# CAAC 适 航 指 令

编号: CAD2007-MULT-09

一. 标题: 更换发动机前安装平台和前安装臂

(图1-发动机前安装平台和安装臂的序号位置)

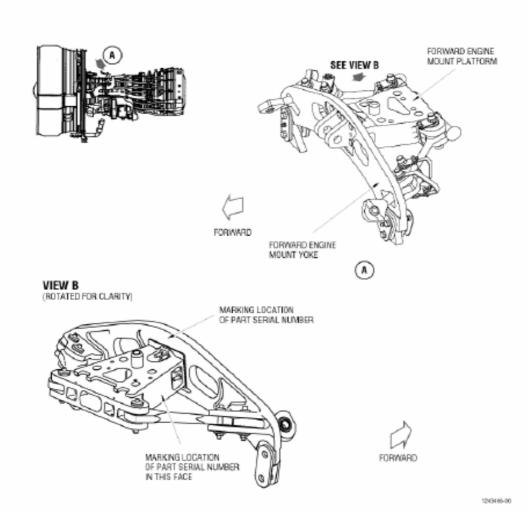
- (5) 用非焊接修理的发动机前安装平台和安装臂或锻钛的发动机前安装平台和安装臂,更换受影响的发动机前安装平台和前安装臂。
- (6)有关拆卸发动机前安装平台和安装臂的信息,可在CF6-80C2发动机手册72-00-01分解章节中获得。
  - (7) 发动机前安装平台和安装臂的序号位置如图1中所示。
